改善箇所説明図

改善措置の内容

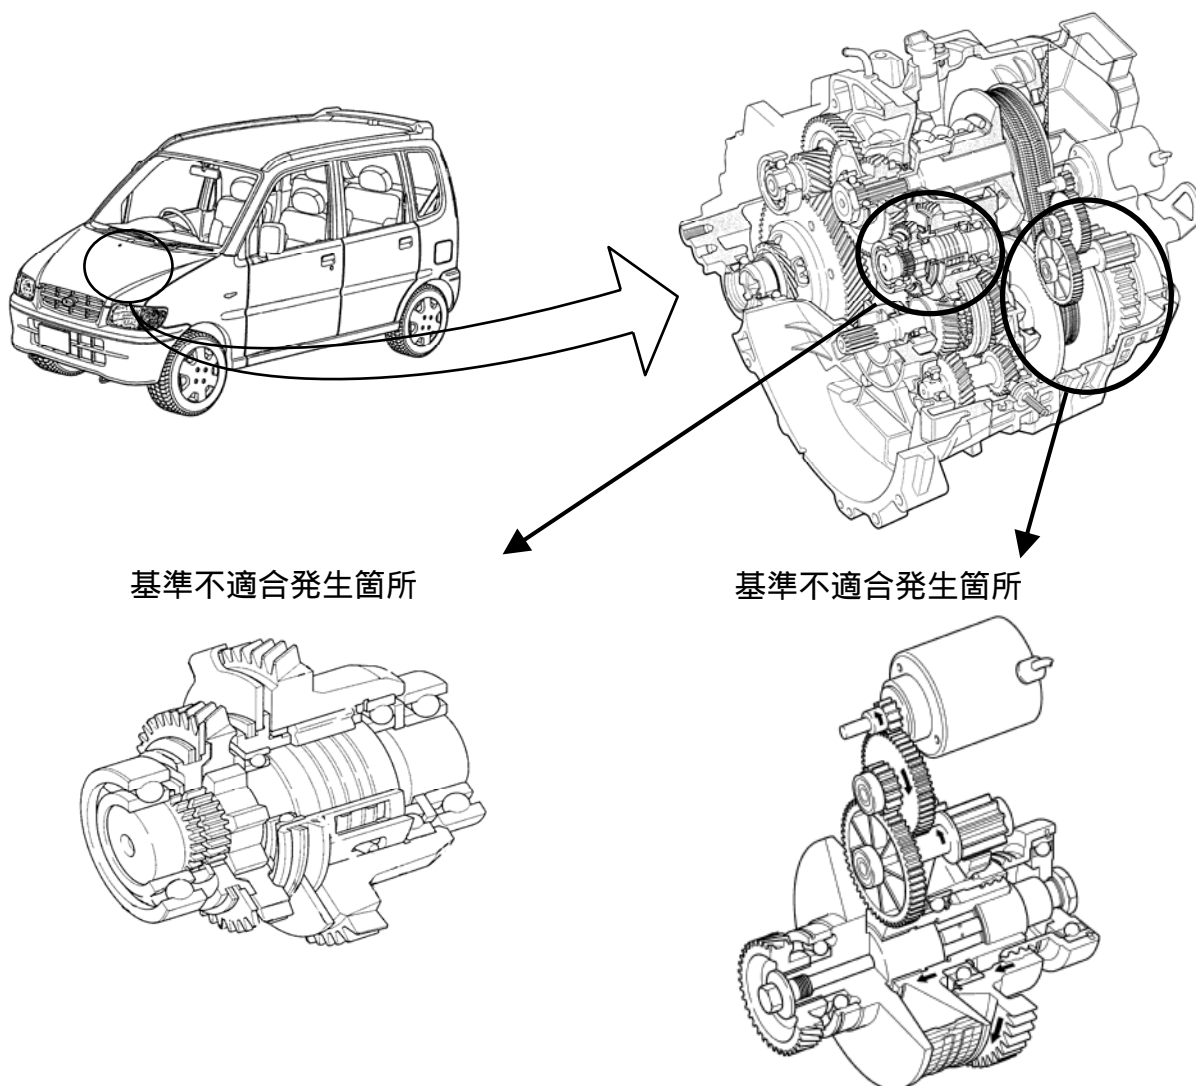
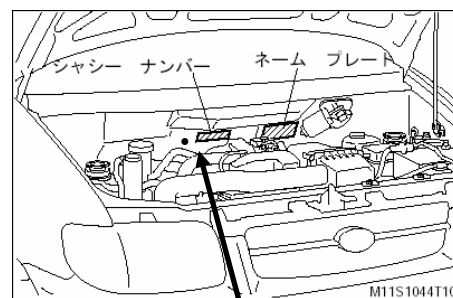
無段変速機（ＣＶＴ）において、

変速部の防塵構造が不適切なため、ダストにより変速部のスライダが摺動不良となり、変速できなくなることがある。そのため、最悪の場合、高速側で変速が固定された場合には、発進時に電磁クラッチが締結されなくなり、走行できなくなるおそれがある。

動力伝達経路を切替えるクラッチの構造が不適切なため、操作方法によっては当該クラッチが固着して加速不良や変速不良となるおそれがある。

全車両、無段変速機を改善品と交換する。

作業完了後は、車台番号打刻位置の横に白色ペイントを塗布する。
